Dotyczy: postępowania o udzielenie zamówienia publicznego prowadzonego w trybie podstawowym, zgodnie z art. 275 pkt 1 ustawy Pzp na zadanie: „Budowa kładki pieszo – rowerowej nad rzeką Obrą w m. Nowa Wieś Zbąska oraz kładki pieszo – rowerowej nad rzeką Czarna Woda w m. Komorowo na drodze powiatowej nr 1731P”

Zamawiający informuje, że w terminie określonym zgodnie z art. 284 ust. 2 ustawy z dnia 11 września 2019r. Prawo zamówień publicznych (Dz. U. z 2022r. poz. 1710) wpłynęły zapytania do Specyfikacji Warunków Zamówienia. Działając na podstawie art. 284 ust. 6 ustawy Zamawiający udostępnia ich treść wraz z udzieloną odpowiedzią:

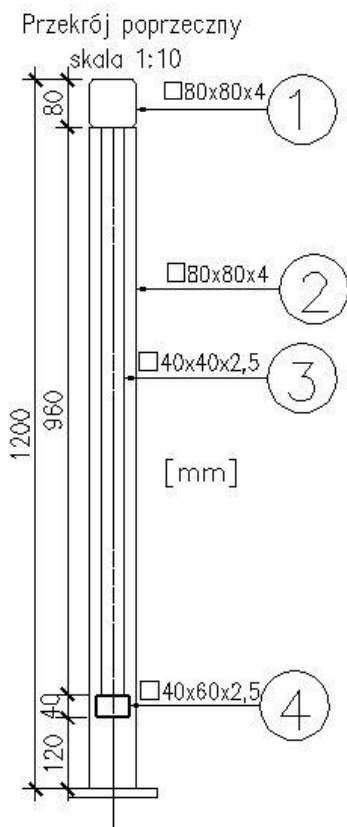
- 1) Prosimy o udostępnienie projektu geotechnicznego dla kładki w Nowej Wsi.
Odp.: Projekt i opinia geotechniczna stanowi załącznik do przedmiotowego postępowania przetargowego.
- 2) Czy Zamawiający wyrazi zgodę na zastosowanie balustrad aluminiowych w miejsce stalowych prostych, zakrzywionych i U-12a?
Odp.: Zamawiający wyraża zgodę, przy zachowaniu ich kształtu.
- 3) Prosimy o uzupełnienie dokumentacji projektowej o rysunki konstrukcyjne balustrad dla obu kładek.
Odp.: Zamawiający załącza szczegóły balustrady:

Przedstawiamy szczegół z rysunku nr 17:

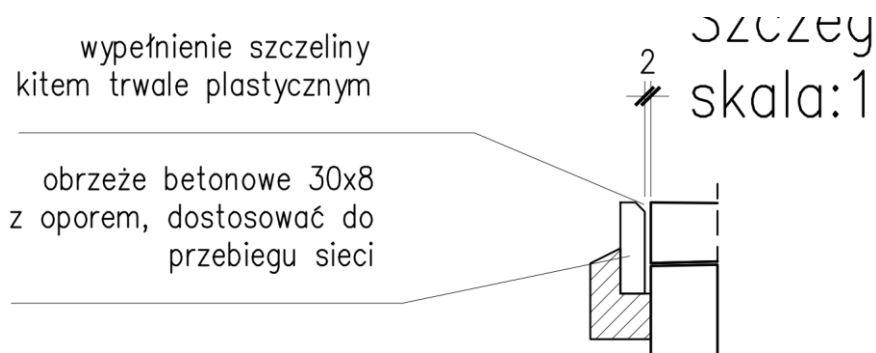
- 9) Dotyczy wykonania styku dylatacyjnego. Zgodnie z punktem 1.3 specyfikacji technicznej uszczelnienie należy wykonać kitem trwale plastycznym i montażem obrzeży zgodnie z dokumentacją projektową. W punkcie 2 tej samej specyfikacji nie ma mowy o jakimkolwiek obrzeżu. Dokumentacja projektowa nie zawiera żadnych informacji na temat powyższego styku dylatacyjnego. W związku z powyższym prosimy o uzupełnienie dokumentacji projektowej o rysunki styków dylatacyjnych oraz o uzupełnienie zapisów specyfikacji technicznej o wymagania dla obrzeży o ile takowe faktycznie będą miały zastosowanie.

Odp.: Zamawiający informuje, że powyższe prace dotyczące wykonania styku dylatacyjnego (dla obydwu kładek) należy wykonać zgodnie z rysunkiem 17.
